NÁVRH NA ZMĚNU STAVBY

Rekonstrukce objektu údržby ÚD, garáž Hostivař

Číslo stavby: **20-0-2484 (SoD č. 000647 00 21)**

1

Příloha 02c

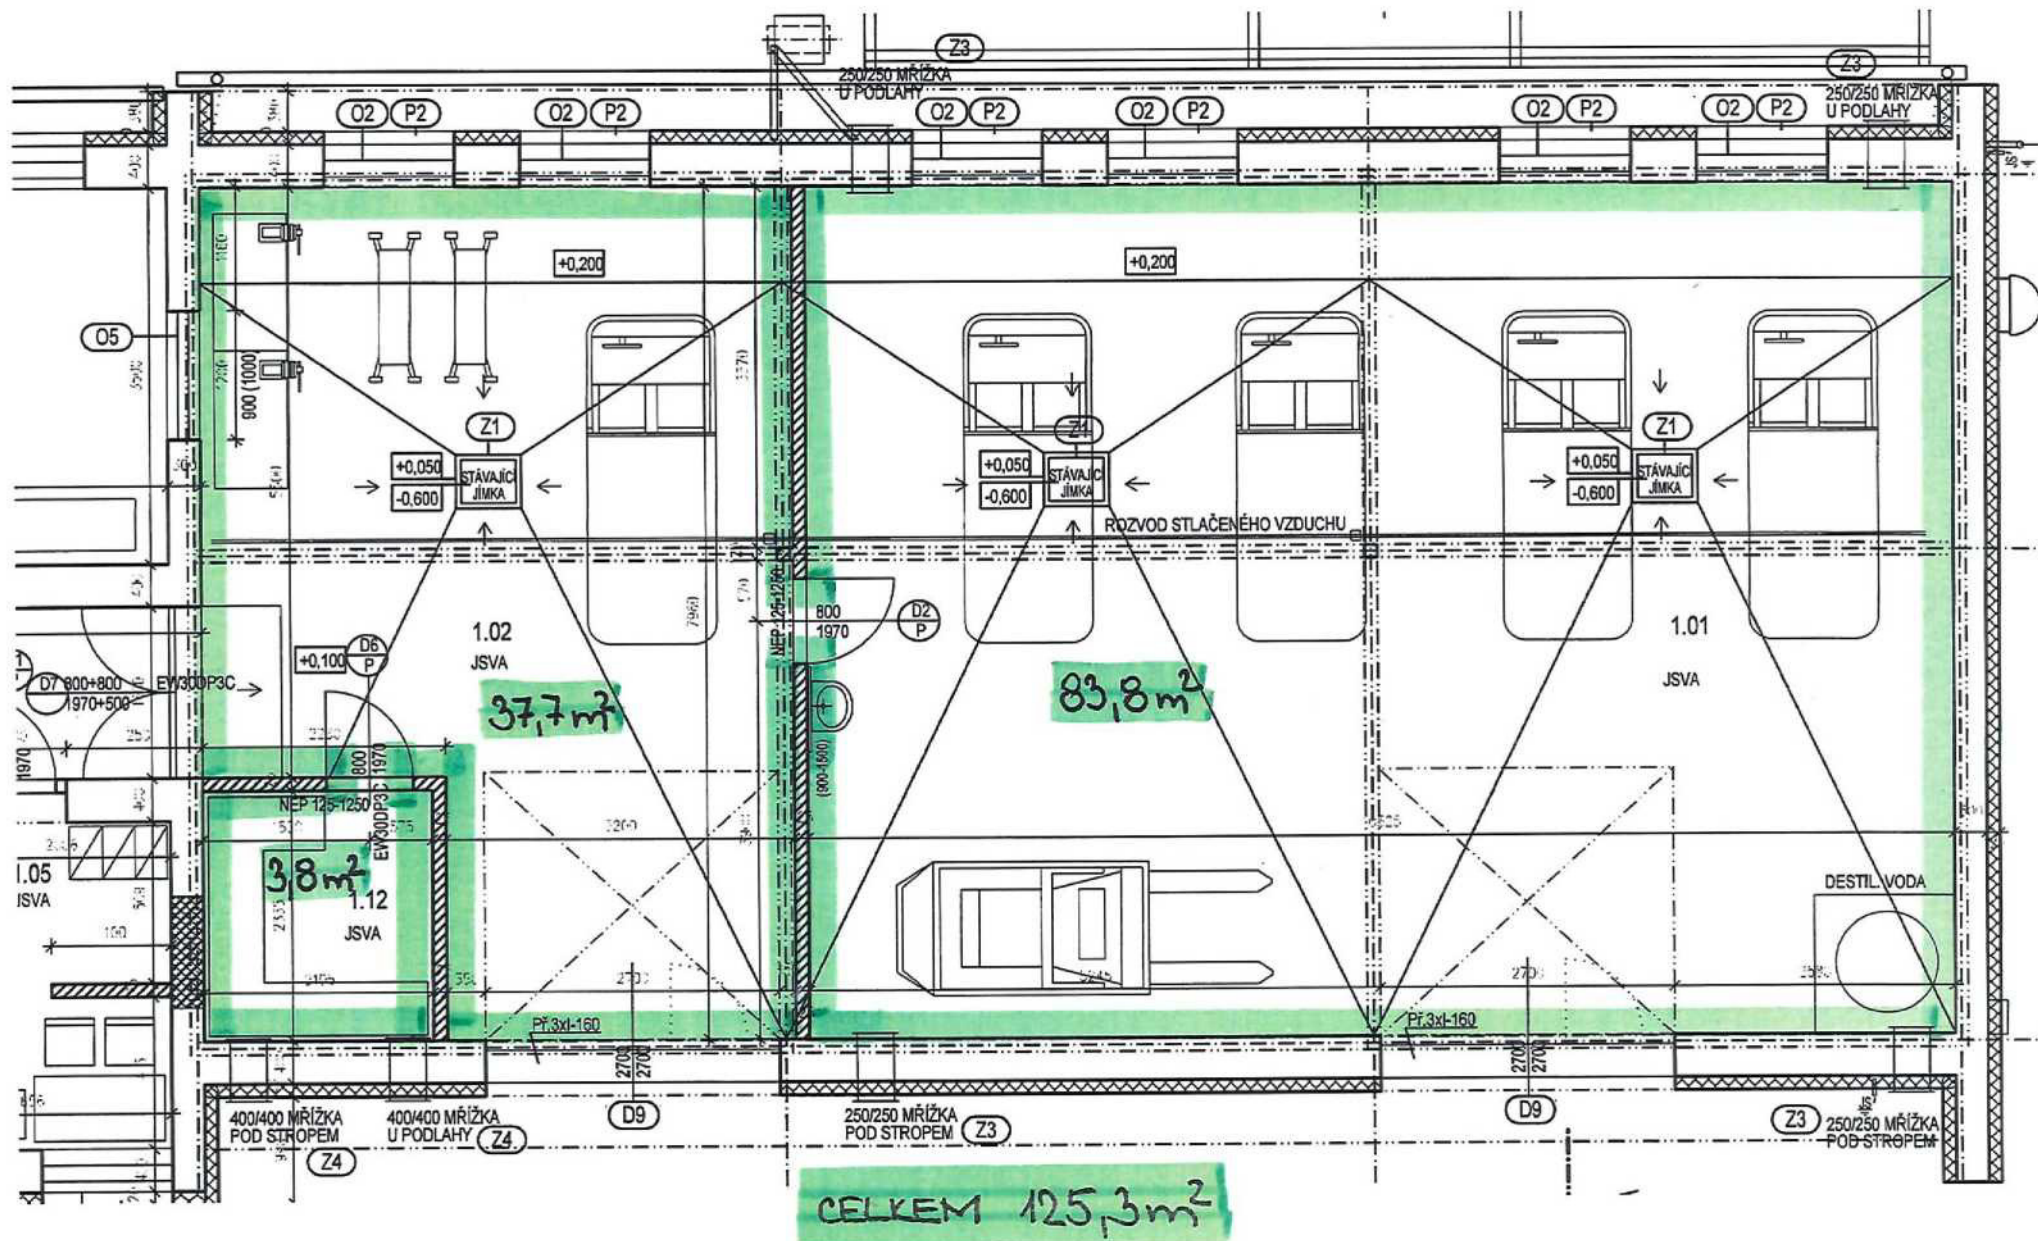
- 02 - Odstranění epoxidového nátěru v m.č. 1.01 a 1.02** - po demontáži stávající nášlapné vrstvy v míst. č. 1.01 a 1.02 byla pod dlažbou nalezena vrstva epoxidového nátěru. Tato vrstva musela být odstraněna v závislosti na přidržitosti nové nášlapné vrstvy z keramické dlažby k podkladu.

- 02 - Odstranění epoxidového nátěru v m.č. 1.01 a 1.02** - Změna vyvolaná na základě výskytu vrstvy epoxidového nátěru pod stávající dlažbou. DPS nemohla tutu nepředvídatelnou skutečnost předpokládat. V návaznosti na následující pokládku nové dlažby musel být původní nátěr odstraněn.

Příloha 03c

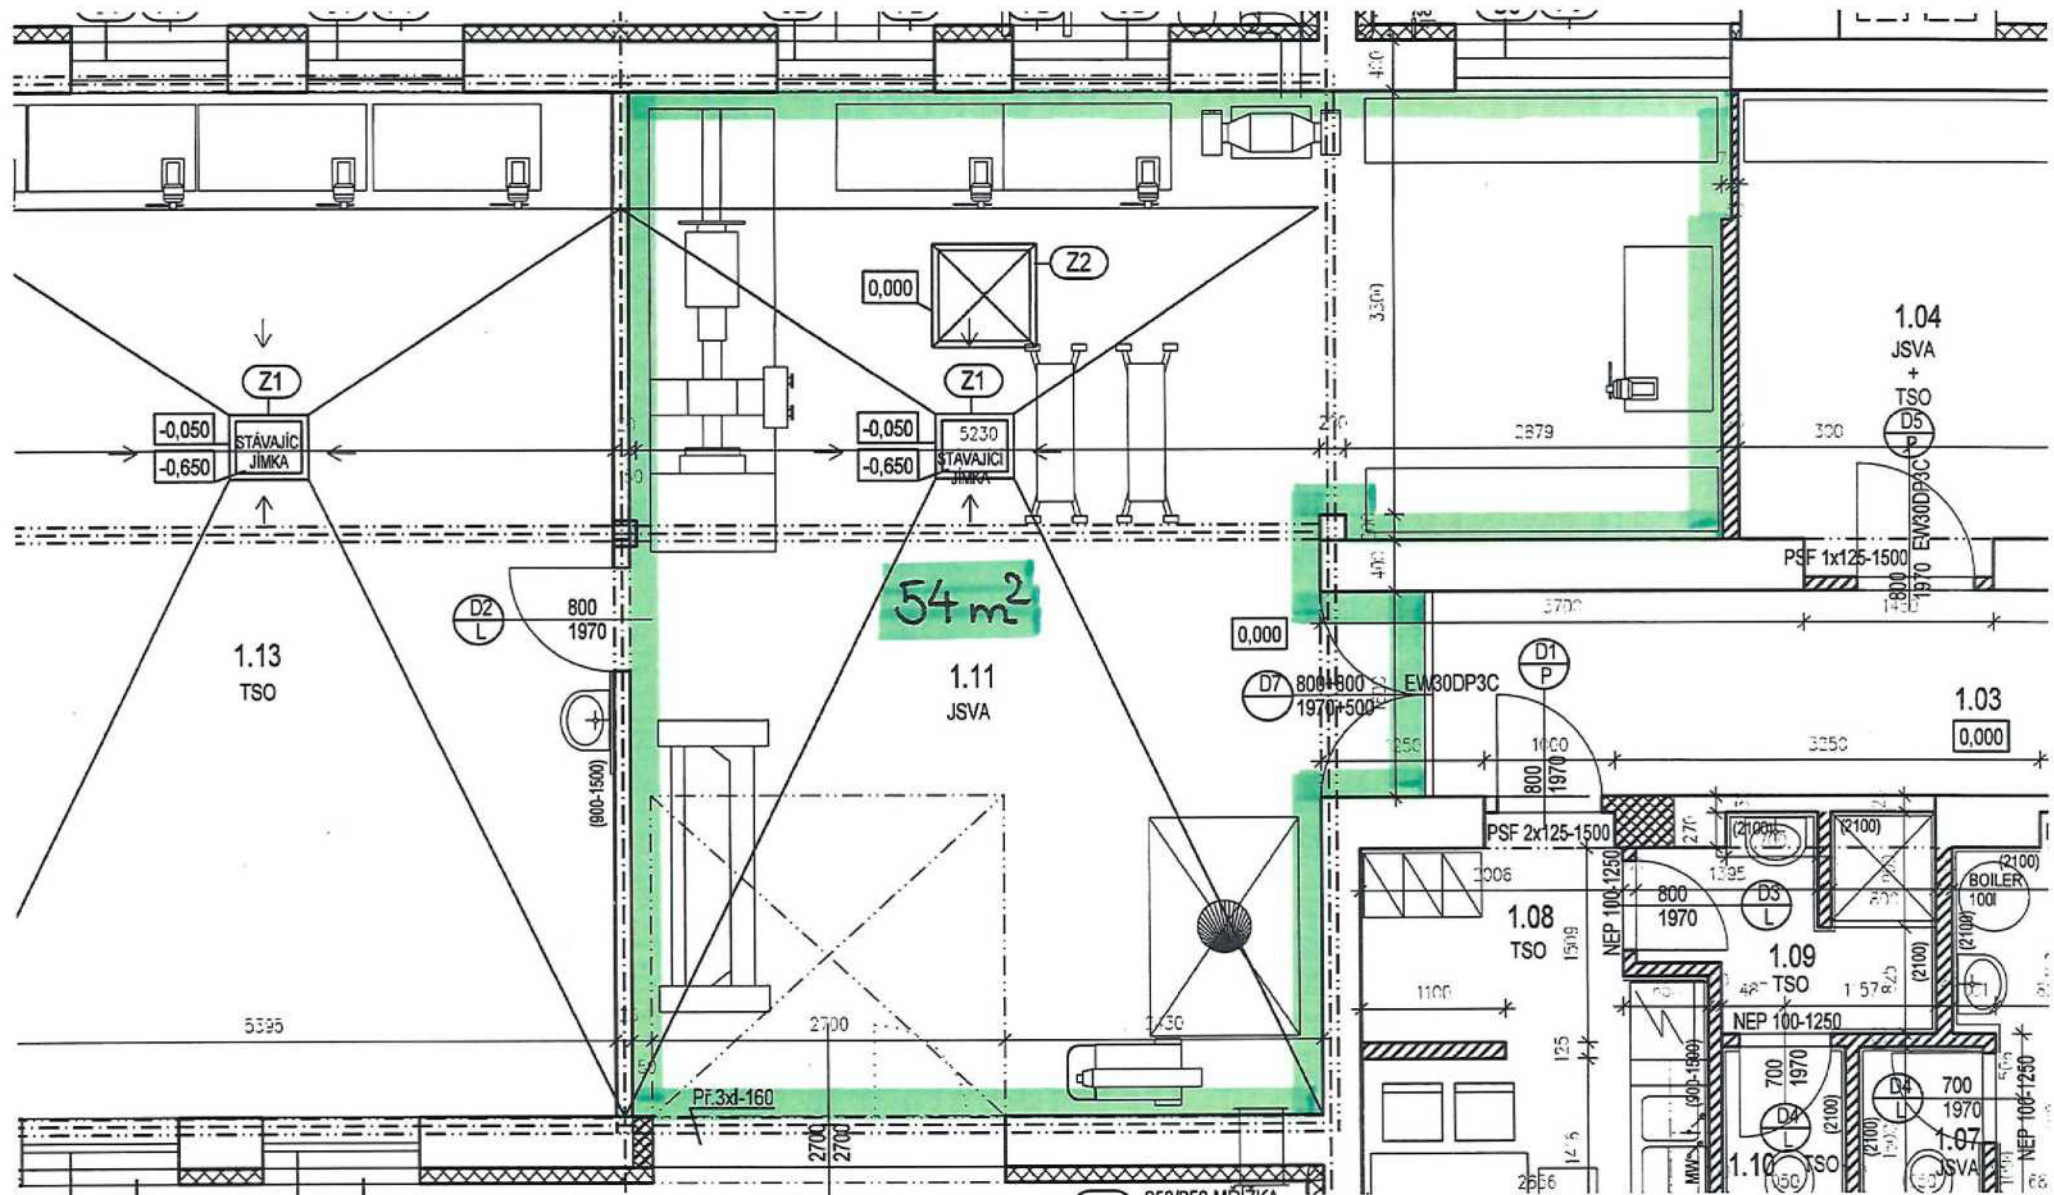
- 03 - Úprava podlahy m.č. 1.11** - záměna uvažované nášlapné vrstvy podlahy - keramická dlažba za epoxidový nátěr včetně úpravy a přípravy povrchu, odbourání stávajícího betonového stupně a zásyp sběrné jímky.

- 03 - Úprava podlahy m.č. 1.11** - Změna byla vyvolaná na základě požadavku JSVA 231900. V m. č. 1.11 byla změněna nášlapná vrstva, odbourán betonový stupeň u obvodové stěny objektu z důvodu kolize rozmístění strojů v místnosti a zrušena sběrná jímka, která byla vyvýšena nad úroveň podlahy a hrozilo by v budoucnu zdravotní riziko např. pádu osob.

05 - EPOXI DOVÝ NÁTĚR A STĚRKY V M.Č. 1.13 A 1.14

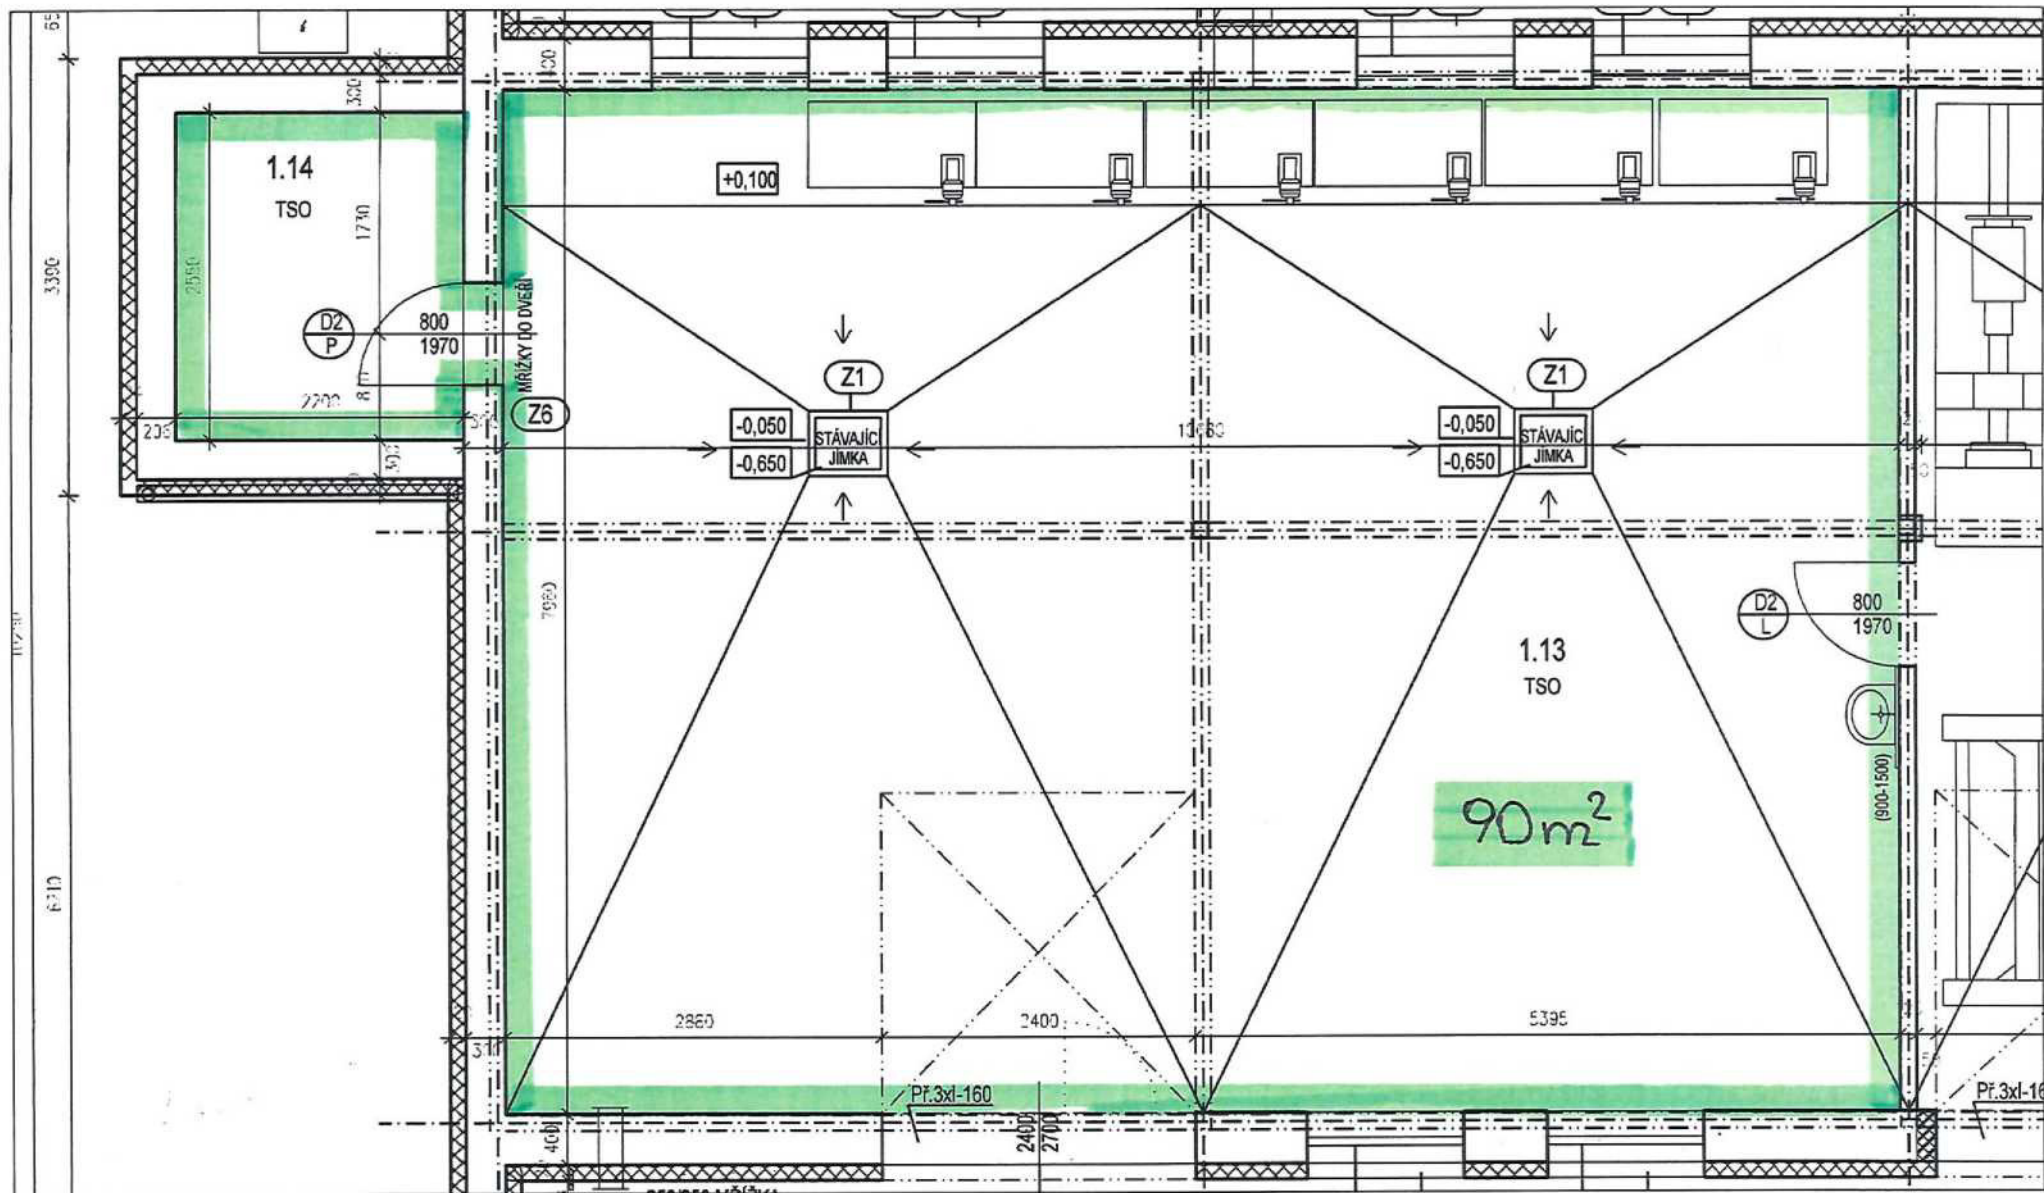
- 05 - Epoxidový nátěr a stěrky v m.č. 1.13. a 1.14** - bylo provedeno celoplošné vyrovnaní povrchu před provedením epoxidového nátěru.
- 06 - Bourání nájezdové rampy** - odbourání nájezdové ŽB rampy před objektem pod oknem do míst. č. 1.08.

05 - Epoxidový nátěr a stěrky v m.č. 1.13. a 1.14 (TSO 200440) - V prosinci 2021 před samotnou realizací epoxidového nátěru byli přizváni na kontrolní den dvě firmy (zhotovitelská a nezávislá BETOSAN - doporučeno TSO). Všichni přítomní a odborné firmy se shodli z důvodu sjednocení rovinatosti na celoplošném vyrovnání podkladu min. z technologických vlastností, záruky a nepropisování původního podkladu před aplikací epoxidového nátěru. DPS uvažovala pouze s lokálními opravami vysrávkovou hmotou.

Příloha 06c

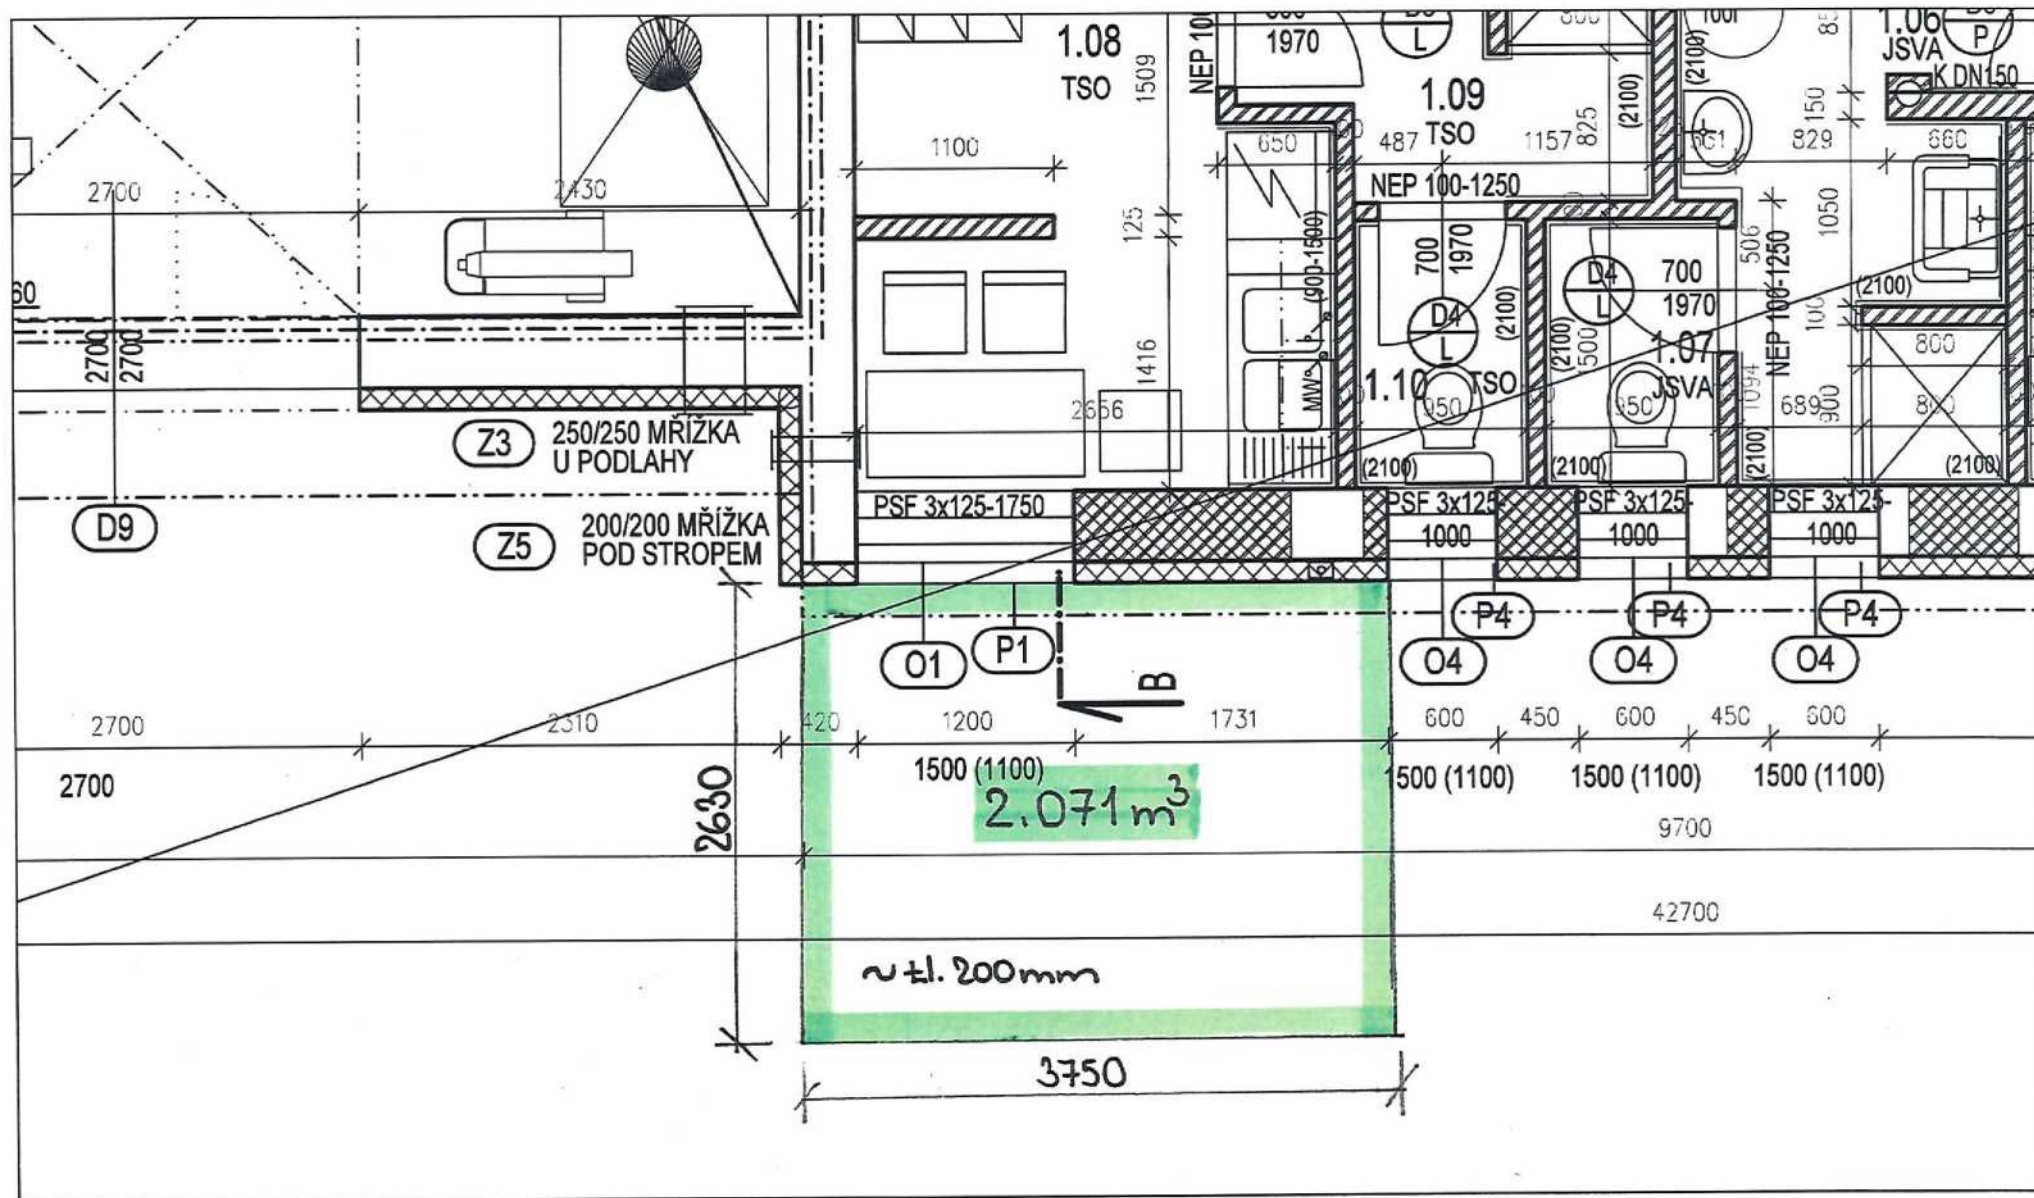
06 - Bourání nájezdové rampy - Bourání původní ŽB rampy bylo provedeno ze dvou důvodů. První, že rampa využívaná pro vjezd do objektu přestala plnit svoji funkci, neboť původní otvor pro vrata byl zazděn a nově vzniklý vnitřní prostor je využíván jako šatna a denní místnost pro TSO. Druhým důvodem byla realizace fasády a zateplení. DPS s těmito pracemi neuvažovala.
